Regionalkonferenz Bern Mittelland: Studie Verkehrsdrehscheiben in der Region Bern-Mittelland
Öffentliche Mitwirkung

Der Gemeinderat von Zollikofen hat an seiner Sitzung vom 26. Juni 2023 die Mitwirkungsantworten beschlossen.

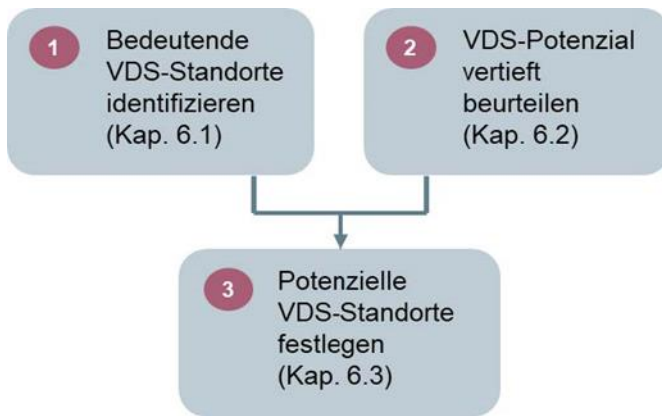
Kann nicht beurteilt werden. Zuteilung Zollikofen in den Nord-Korridor ist zutreffend.
